# ALLEGATO A

## ISTRUTTORIA DELLE OSSERVAZIONI PERVENUTE AL PIANO PARTICOLAREGGIATO DEL CENTRO DI ANTICA E PRIMA FORMAZIONE AREA DELL'ESPANSIONE OTTOCENTESCA DI SASSARI

**Di seguito l’istruttoria delle osservazioni pervenute al Piano Particolareggiato del Centro di antica e prima formazione- Espansione ottocentesca.**

Numero progressivo osservazione **1\_1**

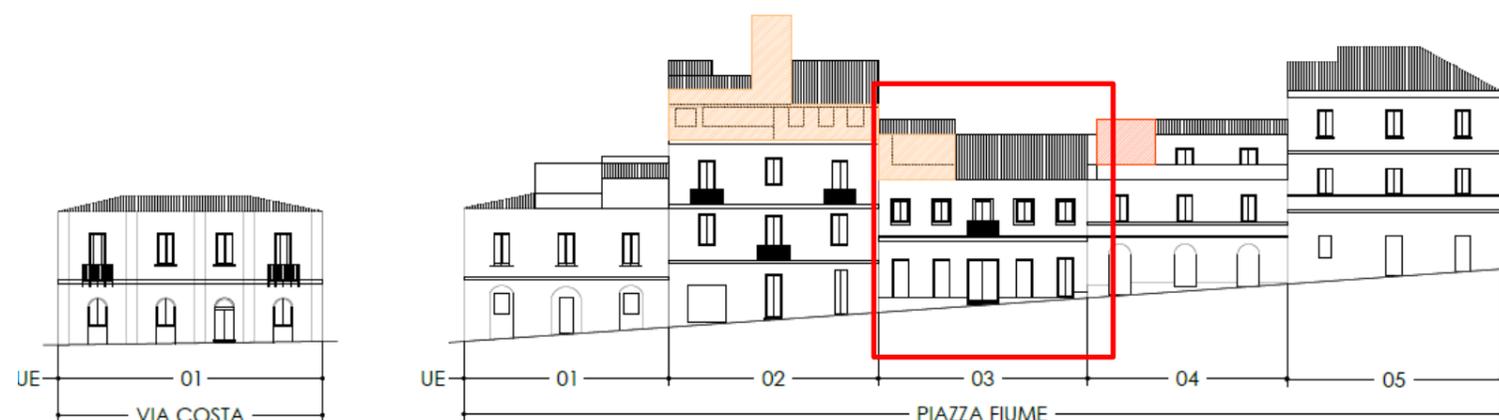
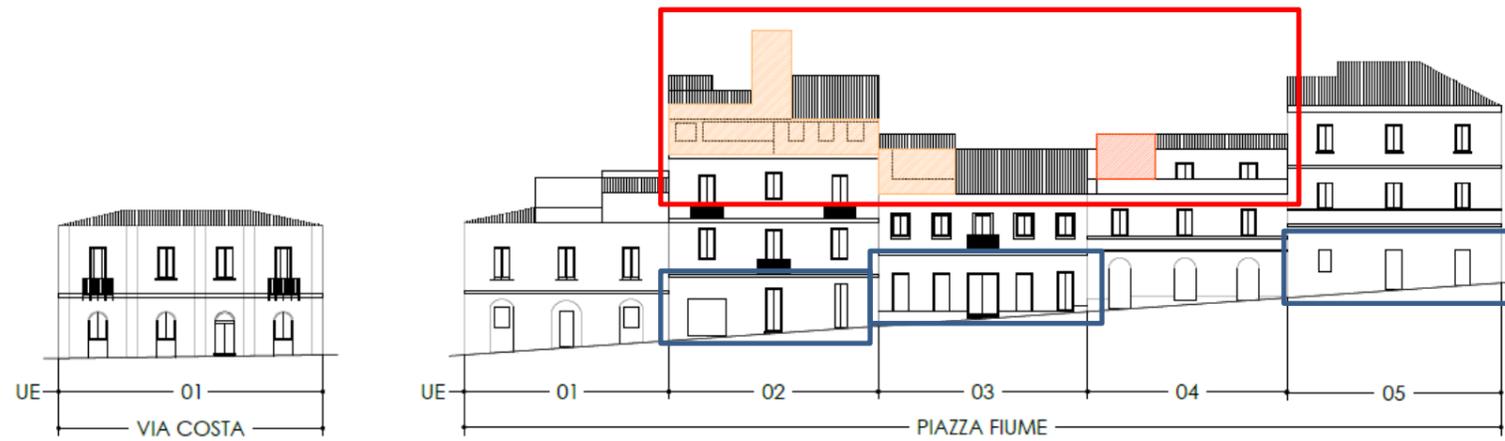
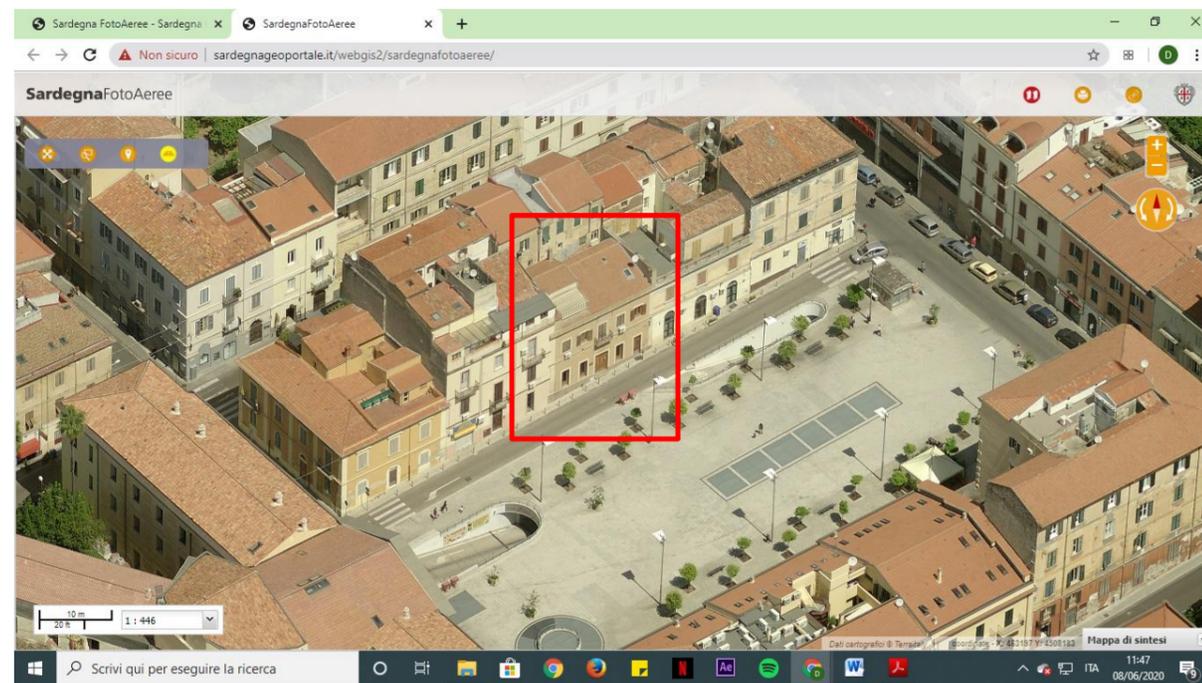
Richiesta: Modifica ed estensione all'intera copertura dell'intervento IP03 (rifacimento copertura e allineamento parte sommitale dell'edificio) per l'UE 06.03

Richiesta di estendere l'intervento IP3 (Riqualificazione contestuale della parte sommitale dell'edificio (coperture, superfetazioni, coronamenti) a tutta la copertura della UE 06\_03

Risposta : L'osservazione presentata dal tecnico Boi per conto del proprietario Cossa riguarda la possibilità, mediante l'estensione del retino IP03 a tutta la copertura, di poter riqualificare l'intera parte sommitale dell'edificio con allineamento agli edifici adiacenti.1) l'intervento IP03 segnala con il retino la parte incongrua dell'edificio e per intervenire coerentemente con quanto disposto nell'Abaco alla pagina 33 si deve operare per riportare all'altezza dell'edificio storico la parte incongrua non impedendo di fatto di intervenire sul resto della copertura. 2) Nello spazio riservato alla sintesi dell'osservazione nelle ultime due righe si rimanda a "due ipotesi alternative per la ristrutturazione e sostituzione dell'intera copertura" che non sono però esplicitate nella documentazione dell'osservazione. 3) Si fa riferimento all'indirizzo normativo dell'Abaco relativamente all'allineamento con gli edifici adiacenti ma in questo caso l'allineamento riguarda la parte incongrua con il resto della copertura: NTA art.25 comma 3 "sono consentiti ridotti incrementi volumetrici sommitali o in sopraelevazione solo nei casi riportati nelle Tavole 16 Profili attuali e di progetto e classi di intervento per isolato per i quali sia stata ritenuta opportuna la riqualificazione dell'edificio attraverso il riordino e il riallineamento della parte sommitale." e al comma 6 "Non sono consentiti ampliamenti volumetrici del corpo di fabbrica attestato sul fronte stradale se non previsti nei profili di progetto rappresentati nelle Tavole "Profili attuali e di progetto e classi di intervento per isolato".

Coerentemente con il piano andrebbe rifiutata l'osservazione e semmai eliminato il corpo di fabbrica sommitale perché superfetazione del progetto originario, in alternativa si potrebbe estendere l'intervento IP5 dell'UE 06\_04 alle UE 06\_03 e 06\_02 per accogliere l'osservazione della RAS 6229 del 13/02/2020 (progressivo 1\_5) di approfondire la questione e trovare elementi che "confermassero la coerenza delle previsioni con le caratteristiche architettoniche e storico-filologiche dell'edificio" mediante l'elaborazione di una Scheda Norma che studi la riqualificazione complessiva per ridare decoro alla quinta sulla piazza.

In definitiva, nell'ottica di riqualificare la quinta della Piazza Fiume relativamente al disordine della parte sommitale delle UE 06\_02, 06\_03 e 06\_04 si potrebbero prevedere gli interventi IP5- Sopraelevazione e sopraelevazione e/o ampliamento, IP03- Riqualificazione contestuale dell'edificio nella parte architettonica sommitale (coperture, superfetazioni, coronamenti e IP1 – Riqualificazione attraverso un progetto unitario delle bucatore e delle vetrine poste al piano terra degli edifici alle tre unità edilizie prefigurando con una Scheda Norma un assetto di riordino generale che prevede:

Proposta di estendere l'intervento IP5 – Sopraelevazione e sopraelevazione e/o ampliamento alle UE 06\_02, 06\_03 e 06\_04\_06\_05 nonché inserire gli interventi IP03- Riqualificazione contestuale dell'edificio nella parte architettonica sommitale (coperture, superfetazioni, coronamenti e IP1 – Riqualificazione attraverso un progetto unitario delle bucaure e delle vetrine poste al piano terra degli edifici

Simulazione intervento completo UE 06\_02, 06\_03 e 06\_04

Numero progressivo osservazione **1\_5**

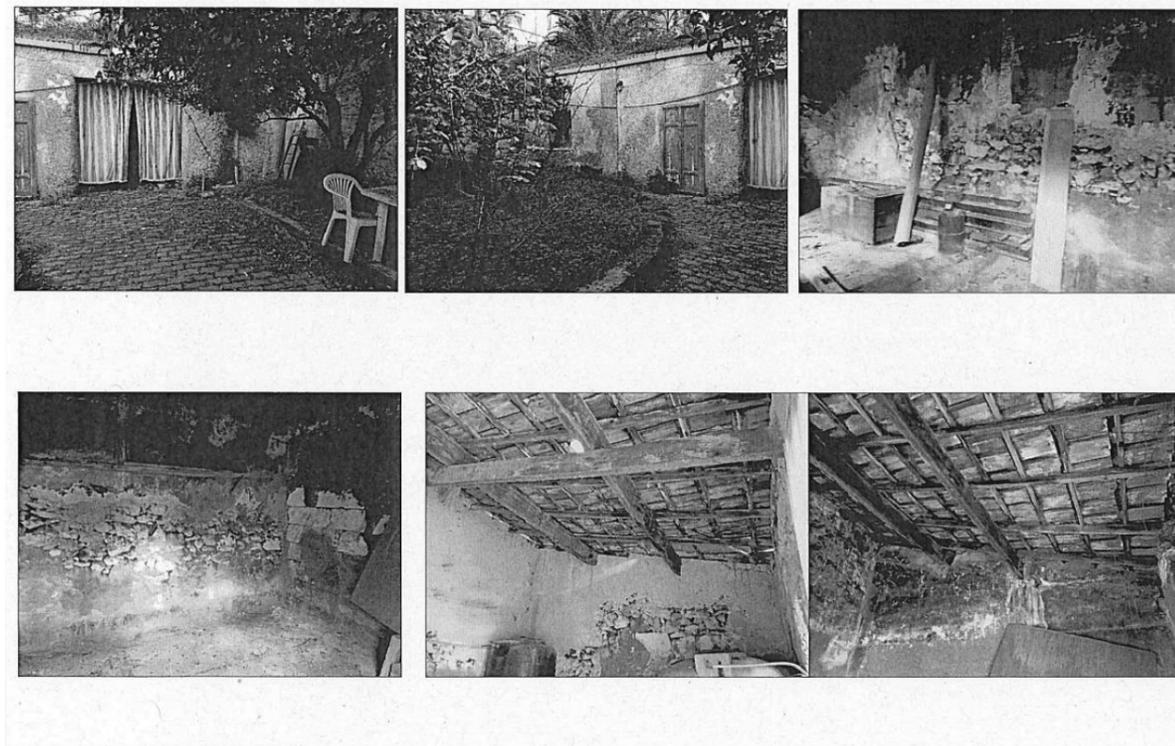
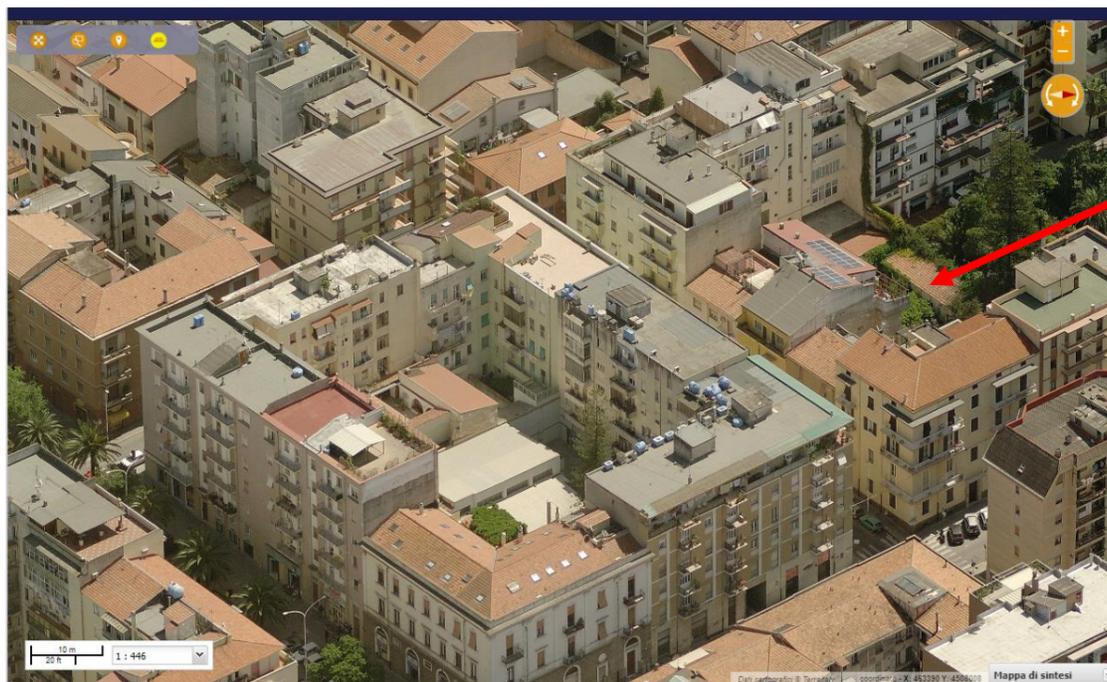
**Revisione della classe di intervento di parte del fabbricato (con analisi più approfondite è stato chiarito che si tratta dell'immobile della UE 4\_01 nonostante nella cartografia allegata alla osservazione sorgesse un dubbio)**

L'edificio è stato individuato con più certezza rispetto alle indicazioni planimetriche dell'osservazione e risulta essere un edificio storico (presente nel cessato catasto) per la parte del piano terra e poi sopraelevato e alterato con tecniche non compatibili con lo stile originario per cui è opportuno cambiare classe in R1- Fabbricati storici alterati.

Numero progressivo osservazione **1\_7**

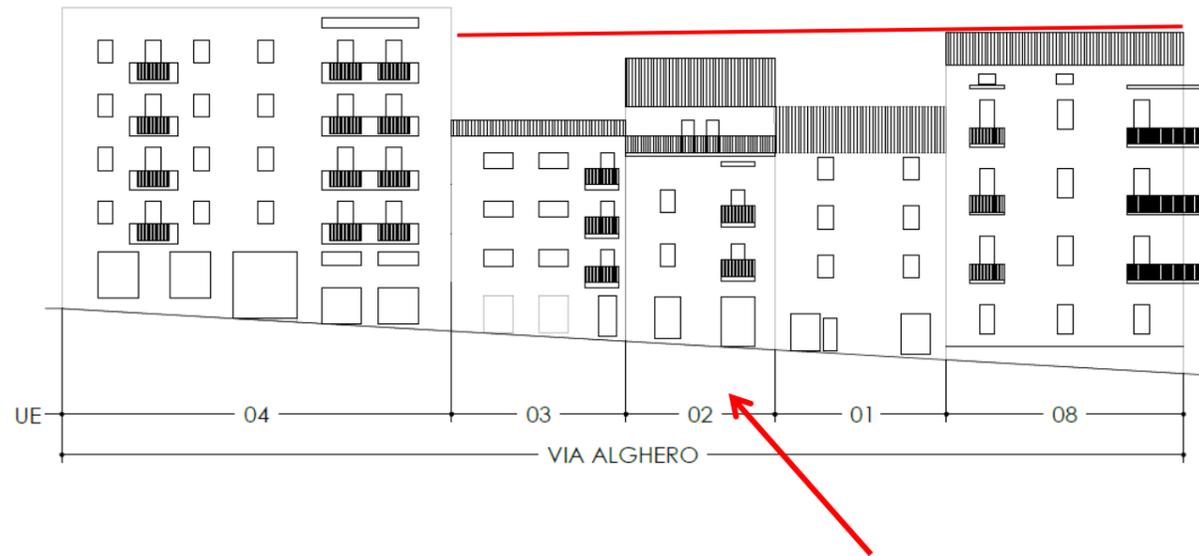
Proposta intervento di realizzazione di copertura piana calpestabile della terrazza sul prospetto interno (UE 10\_02)

L'intervento del loggiato non incide sui prospetti viari

Numero progressivo osservazione **1\_7 (ulteriore richiesta)**

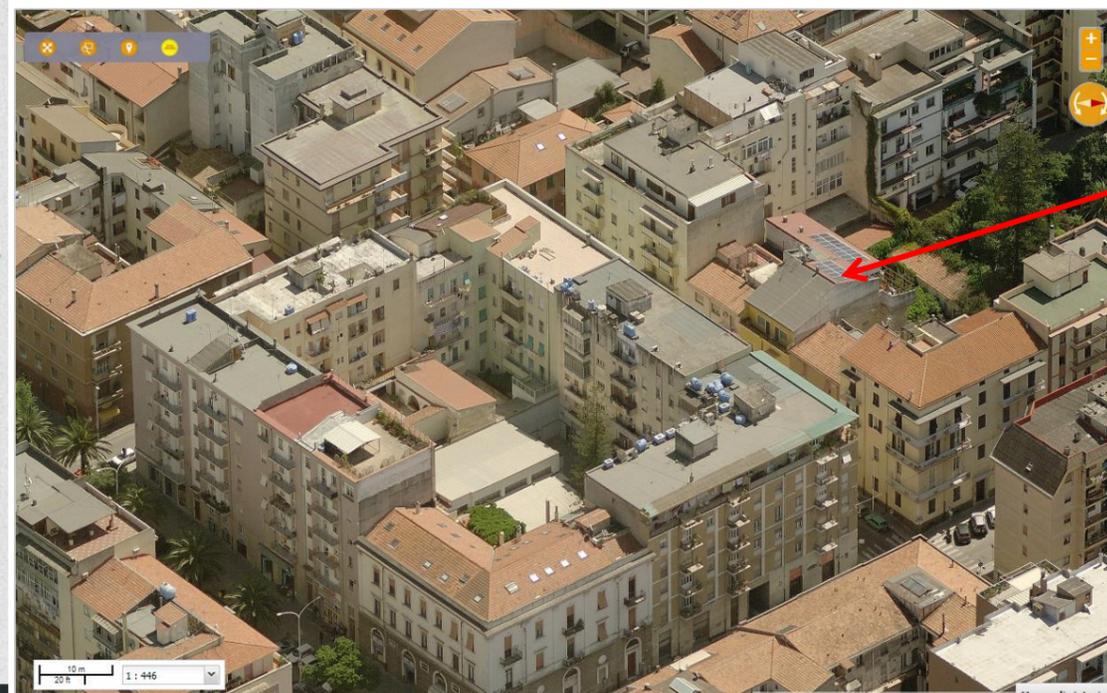
Limite al quale si chiede di far allineare le UE 10\_03, 10\_02 e 10\_01 ma il richiedente ha titolo solo per la UE 10\_02

Per quanto riguarda i profili sul fronte strada, tenuto conto che tutti i fabbricati che si affacciano su via Alghero, tranne quello ad angolo con via Maurizio Zanfarino, hanno la stessa tipologia di copertura a falde con finitura in tegole tipo coppo, ed inoltre sono tutti tipologicamente e stilisticamente riferibili agli anni '60 e privi di valore storico culturale, si propone l'inserimento dell'intervento sui profili 03 - 02 - 01 di tipo IP5 " Sopraelevazione, Sopraelevazione e/o ampliamento volumetrico", ottenendo in tal modo l'allineamento con i profili sommitali confinanti e una armonizzazione dei prospetti.

Per quanto sopra esposto chiede che vengano apportate le modifiche del caso nelle tavole di riferimento coinvolte (tav. 16.10) e nelle N.T.A., in modo che dalle stesse si evinca in modo inequivocabile la possibilità di eseguire gli interventi illustrati.
